ENQUÊTE PUBLIQUE RELATIVE AU PROJET DE PLAN DE PREVENTION DES RISQUES D'INONDATION (PPRI) DE LA VALLEE DE LA BIEVRE ET DU RU DE VAUHALLAN

Du 4 octobre au 9 novembre 2019

RAPPORT, CONCLUSIONS ET AVIS MOTIVE

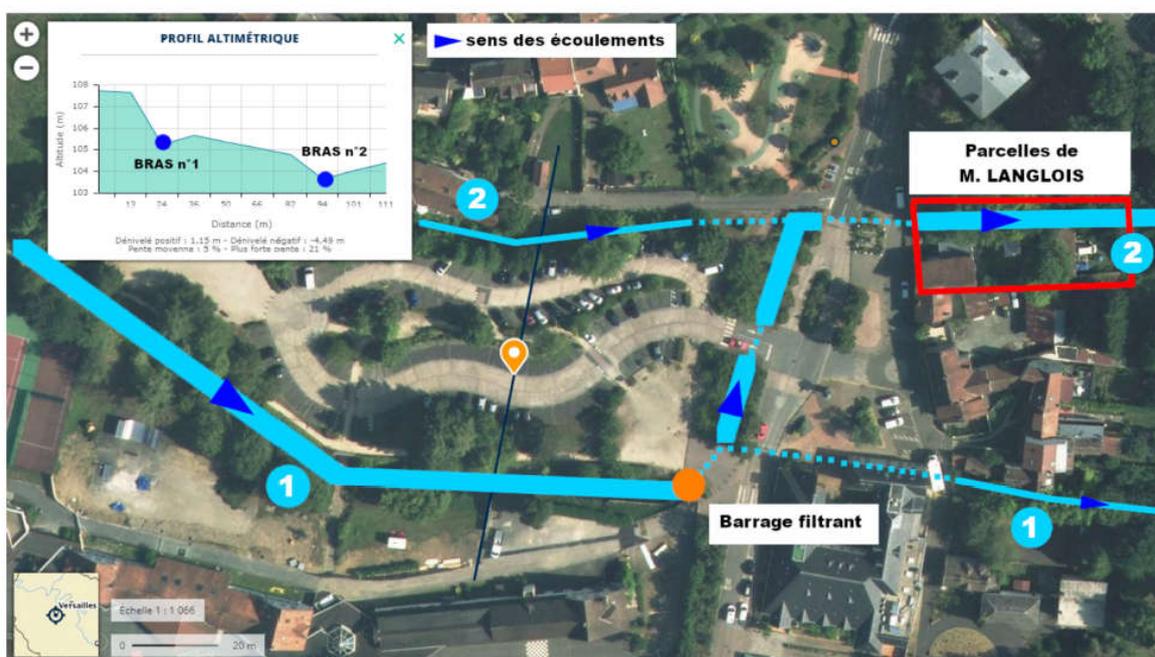
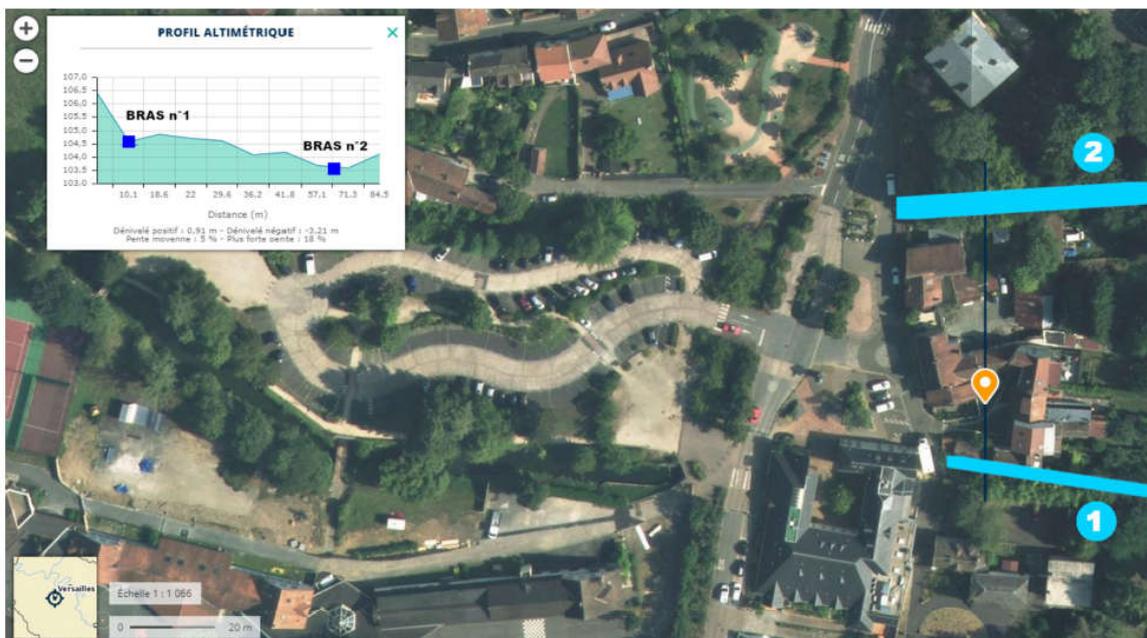
M. Langlois demande que le tracé du lit de la Bièvre soit classé sur la rive droite située sur le domaine public. M. Langlois s'interroge sur la qualification du cours d'eau à Buc en rive gauche qui serait plutôt un ruisseau affluent qu'un bras secondaire de la Bièvre.

Au vu du courrier en date du 25 mai 2018 précédemment reçu de la part de M. Langlois, celui-ci conteste la position des services de l'État de définir comme bras principal de la Bièvre en aval de la place de la République à Buc le bras qui longe sa propriété. M. Langlois souhaiterait que ce bras soit reconnu comme secondaire et que le bras situé le long du Centre culturel des Arcades soit défini comme principal.

Une réponse lui avait été apportée par téléphone en 2018 précisant que concernant la définition des bras secondaires dans la vallée de la Bièvre, le PPRI prend en compte les deux écoulements actuels de la Bièvre en traversée de Buc et la topographie des lieux.

Sur les profils altimétriques ci-dessous, le trait épais représente la partie du cours d'eau où passe la majorité du débit. Les parcelles de M. Langlois (AD301 et AD302) sont situées en fond de vallée entre les deux bras de la Bièvre.

La répartition du débit entre bras principal et secondaire (via le barrage filtrant situé près de la sortie de l'école du Pré-Saint-Jean) n'a ici qu'un impact limité sur l'étendue de la zone inondable aux abords de la place de la République. En effet, une partie importante des eaux de crue afflue du parking situé entre les deux bras du cours d'eau, et non des bras du cours d'eau eux-mêmes.

Les cartes fournies dans la réponse du maître d'ouvrage sont explicites. Il aurait été intéressant de justifier l'origine et les raisons de la déviation, en amont, du flux principal vers le bras perché.

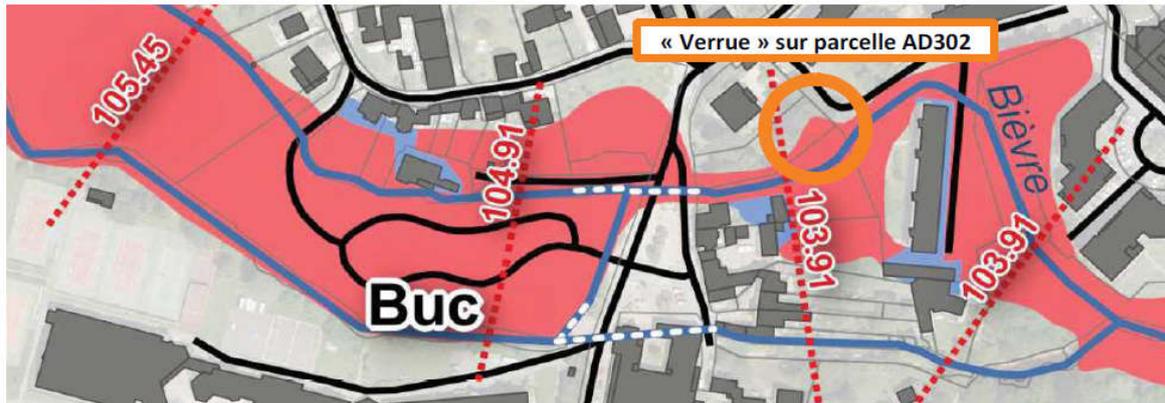
- **Question n°12 :** M. LANGLOIS souligne que le cours rive droite est dit perché, et il faudrait le supprimer car il menace d'inonder les parcelles en dessous, impactant ainsi la valeur foncière des biens, sans dédommagement. L'examen des cotes fond de lit sur les transects 1068, 10545, 1091 et 10391 pourrait confirmer ou infirmer que le cours RD est au-dessus du cours RG et pourrait menacer les parcelles sous-jacentes

Comme expliqué en réponse aux questions n°9 et 10 et démontré par les profils altimétriques mentionnés plus haut, le cours « rive droite » (RD, bras n°1 sur les schémas précédents) est en effet perché. Le cours RD est bien au-dessus du cours situé en fond de vallée (dit RG, bras n°2) sur toute sa longueur. Les profils en travers le démontrent et l'importante chute d'eau située sur le cours RD une centaine de mètres en aval de la place de la République (chute située juste avant la jonction des 2 bras) ne laisse aucun doute sur ce point.

L'étude des aléas a démontré que le cours d'eau RD ne débordait pas pour l'évènement de référence du PPRI. Le faible diamètre de l'ovoïde présent au niveau du barrage filtrant (qui permet la déviation d'une partie des écoulements dans ce cours d'eau RD) ne laisse passer dans ce bras qu'un débit très limité.

De plus, ce bras étant perché, il ne peut se gonfler d'éventuels écoulements qui proviendraient du parking situé sous l'école du Pré-Saint-Jean ou de la place de la République.

La commission prend acte de la réponse sans commentaires particuliers

Extrait de la carte de zonage réglementaire du PPRI (planche 4)

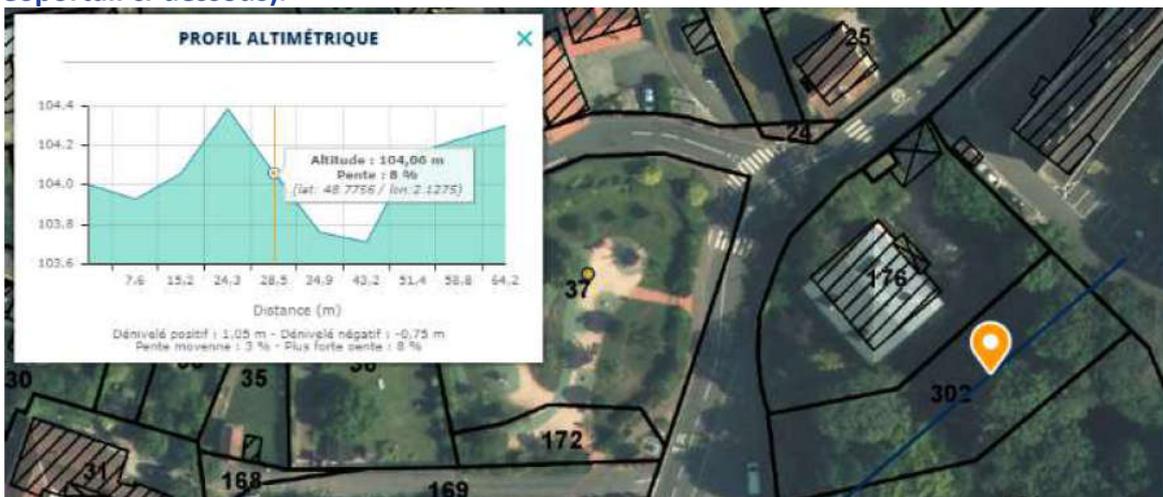
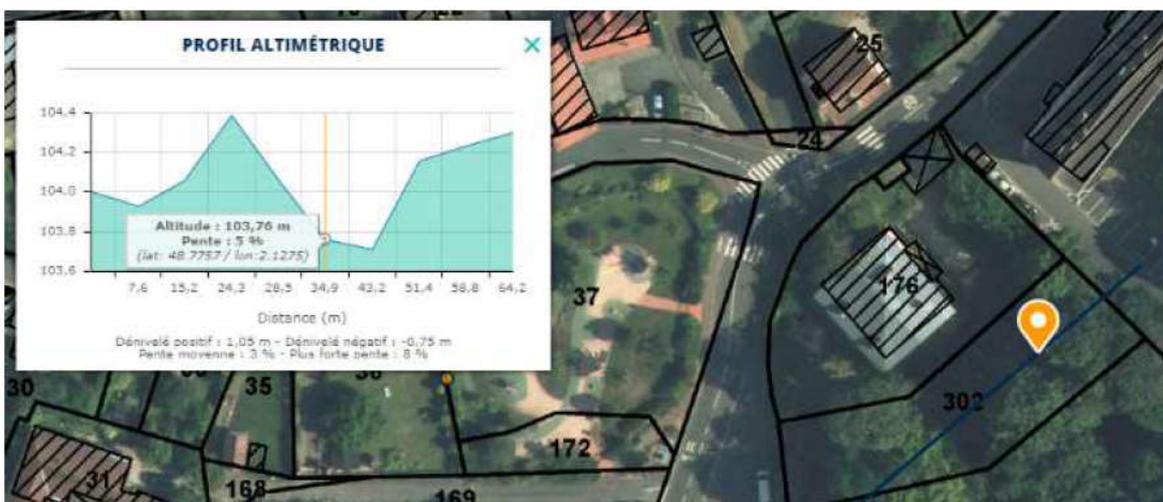
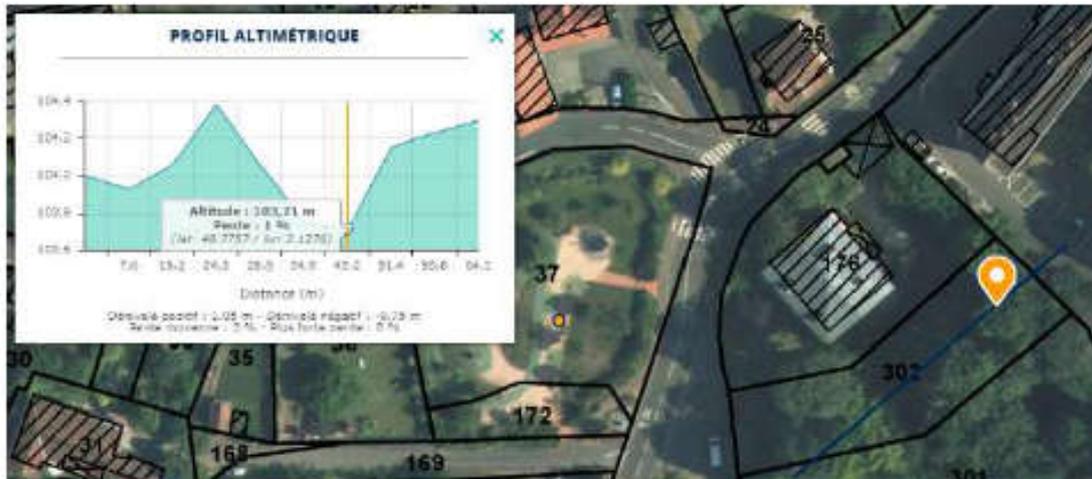
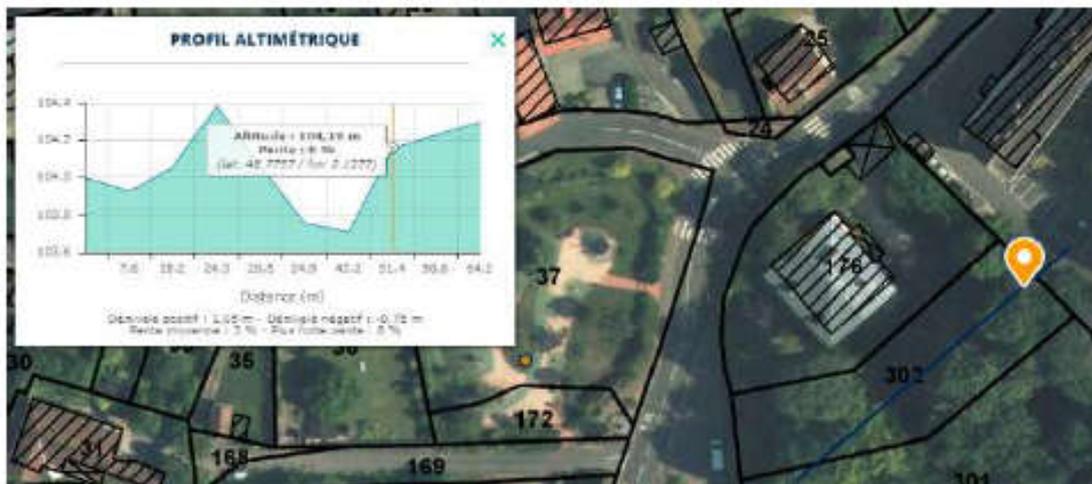
- **Question n°13 :** M LANGLOIS En faisant abstraction des ouvrages hydrauliques protecteurs, il juge qu'au niveau de ses parcelles c'est le cours RG qui risque d'inonder la vallée, et pas le cours historique RD (voir la carte des aléas n°4).

M. Langlois estime que le cours historique de la Bièvre est son bras en rive droite, soit le bras perché, et non celui qui passe en fond de vallée par sa propriété. Cette position est difficilement entendable. Les cours d'eau non anthropisés prennent place en fond de vallée. Dans les Yvelines, les bras perchés ont en général été construits par l'homme pour des intérêts industriels (moulins, tanneries). En cas de fortes inondations, les eaux de crues ont tendance à rejoindre le cours historique des cours d'eau situés en fond de vallée.

La cartographie des aléas (planche 4) montre que le bras qui inonde la place de la République et ses environs immédiats est bien le bras RG.

En ce qui concerne la zone inondable sur la parcelle AD302 et la verrue « jaune » sur la cartographie des enjeux (car non bâtie, donc considérée comme une ZEC), puis « rouge clair » sur la cartographie du zonage réglementaire (croisement ZEC et aléa faible), l'altimétrie de la ligne d'eau en cas de crue centennale est calée à cet endroit 103,91 m NGF. Les profils altimétriques (disponibles sur le site Géoportail) montrent au niveau de cette « verrue » un terrain naturel situé en dessous de 103,91 m NGF (voir les 4 extraits Géoportail ci-dessous).

Altimétrie au niveau de la marque jaune: 104,06 m NGF (zone non inondable)

Altimétrie au niveau de la marque jaune: 103,76 m NGF (zone inondable)

Altimétrie au niveau de la marque jaune: 103,71 m NGF (zone inondable)

Altimétrie au niveau de la marque jaune: 104,16 m NGF (zone non inondable)

Extrait de la carte de zonage réglementaire du PPRI (planche 14)

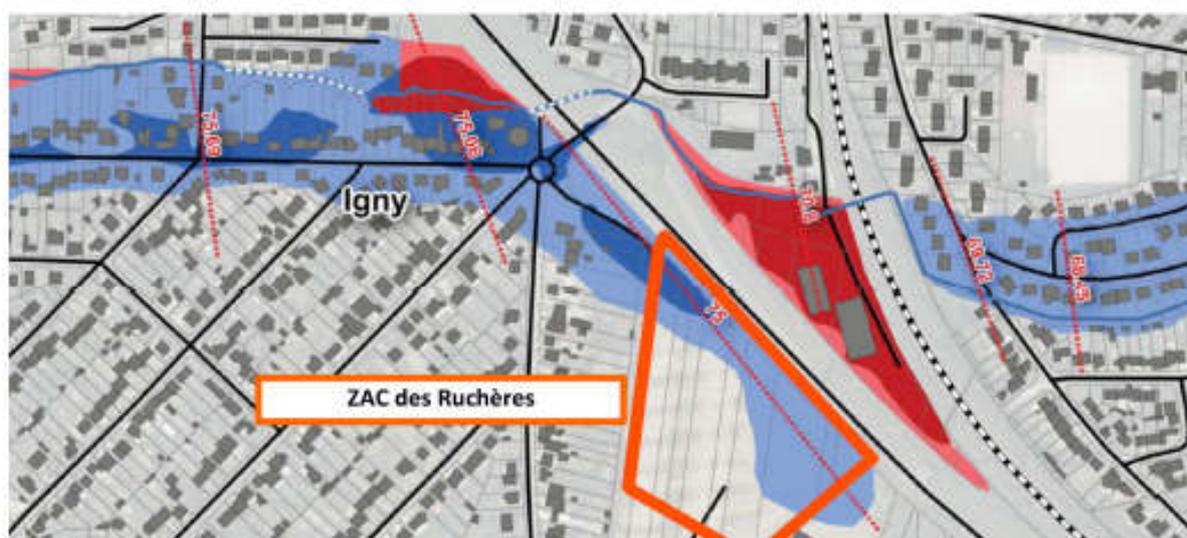
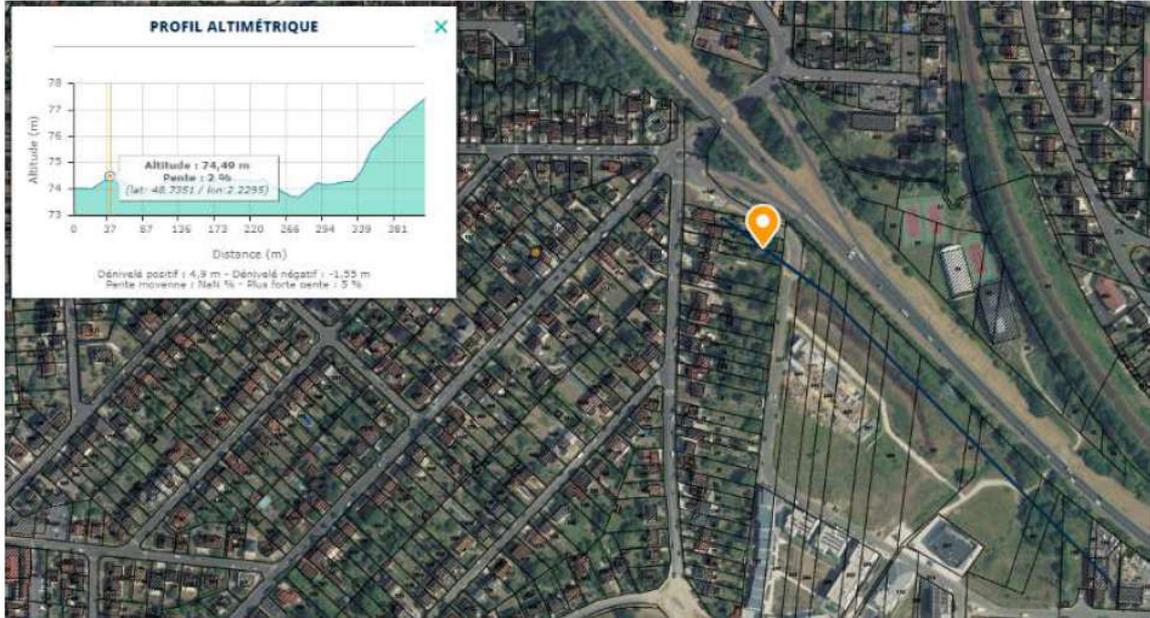
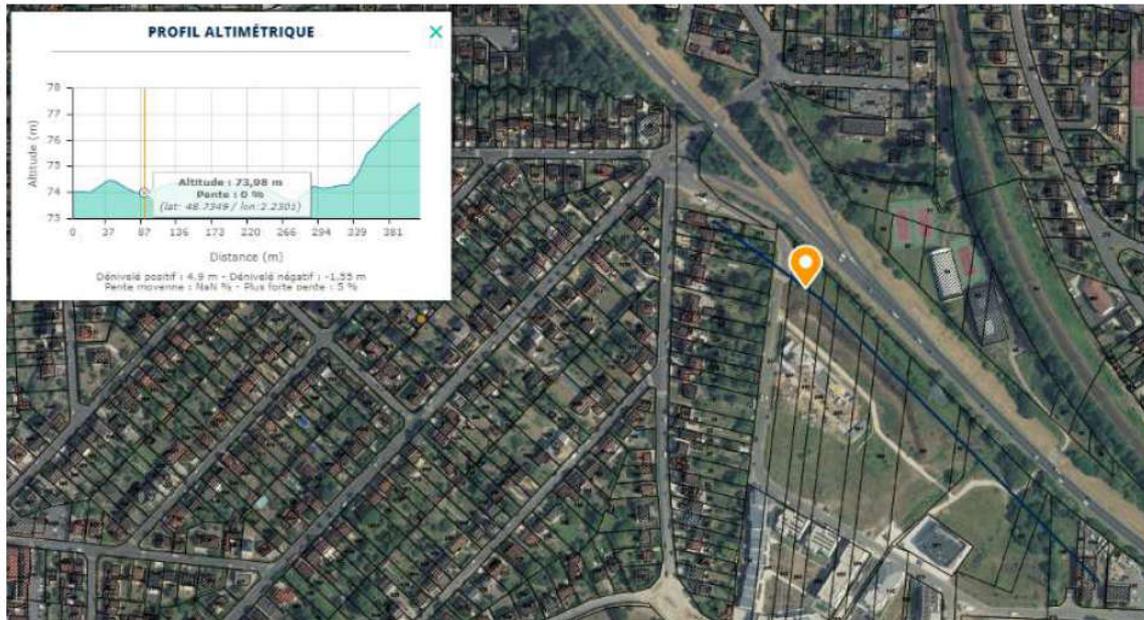
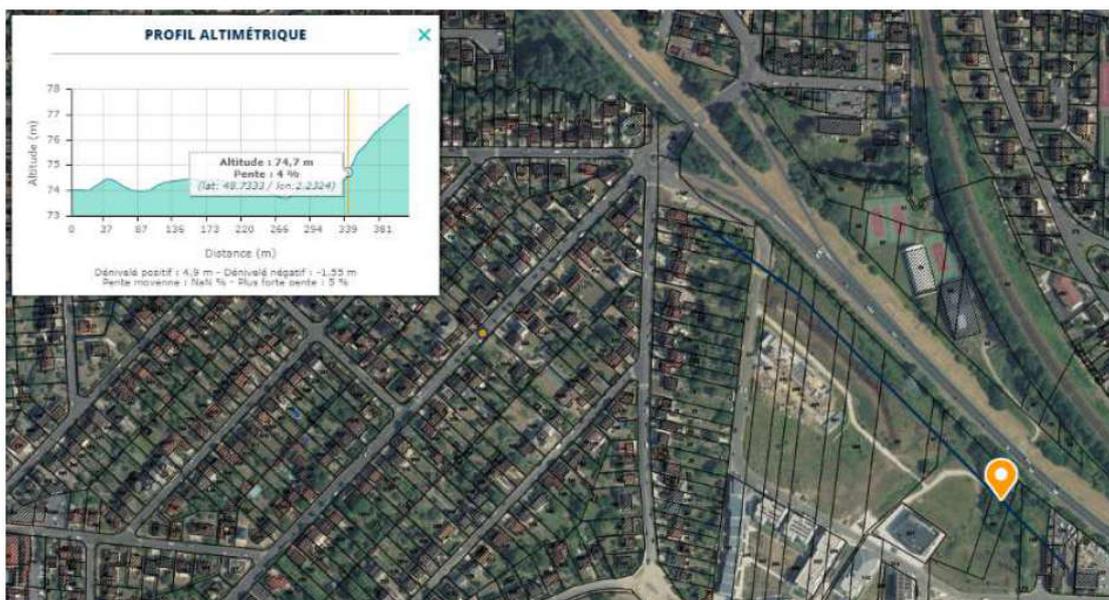
L'association s'interroge sur la délivrance de permis de construire en zone inondable à Jouy-en-Josas. S'agissant d'Igny, la classification bleu clair de la ZAC des Ruchères semble peu compréhensible.

Comme expliqué plus haut suite à la question n°7, la prise en compte des risques naturels dans l'aménagement du territoire est l'une des composantes de la politique de prévention des risques, mais aussi un passage incontournable pour réussir un développement équilibré et durable sur un territoire résilient. Cette prise en compte passe par la connaissance des risques, l'adaptation des projets aux aléas et une réglementation adaptée garantissant un niveau de sécurité suffisant. La réglementation n'interdit aucunement d'arrêter toute urbanisation en zone inondable, simplement de l'adapter au niveau de risque, quand celui-ci est jugé compatible avec la sécurité des personnes C'est ce

que fait le PPRI de la vallée de la Bièvre en encadrant strictement les projets futurs en fonction du niveau de l'aléa et du type d'usage ou d'exploitation.

D'un point de vue purement juridique, la seule réglementation en vigueur à la date d'aujourd'hui en termes de risque inondation sur la commune de Jouy-en-Josas est l'arrêté préfectoral du 2 novembre 1992 pris au titre de l'ancien article R.111-3 du code de l'urbanisme, délimitant des zones à risques d'inondation sur les cours d'eaux non domaniaux. Cet arrêté émet certaines prescriptions sur la libre circulation des eaux de crue, mais n'interdit aucun projet d'aménagement ou de construction en zone de type B (seul type de zonage présent à Jouy).

S'agissant d'Igny, la ZAC des Ruchères se situe à un niveau bas du secteur et est adossée au talus de la RD444 qui bloque les écoulements survenant du Ru de Vauhallan et les dirige vers la ZAC.

La ligne d'eau de la crue centennale au droit de la ZAC est à la cote de 75,00 m NGF. Le profil altimétrique sur ce secteur, tiré du site Géoportail de l'IGN indique un terrain naturel au niveau de la ZAC des Ruchères entre 73,98 m NGF (soit légèrement supérieur à 1 m d'eau, au niveau de la tache bleu foncé) et 74,70 m NGF (sur la partie la plus au sud).

Altimétrie au niveau de la marque jaune: 74,49 m NGF (zone inondable)

Altimétrie au niveau de la marque jaune: 73,98 m NGF (zone inondable)

Altimétrie au niveau de la marque jaune: 74,70 m NGF (zone inondable)
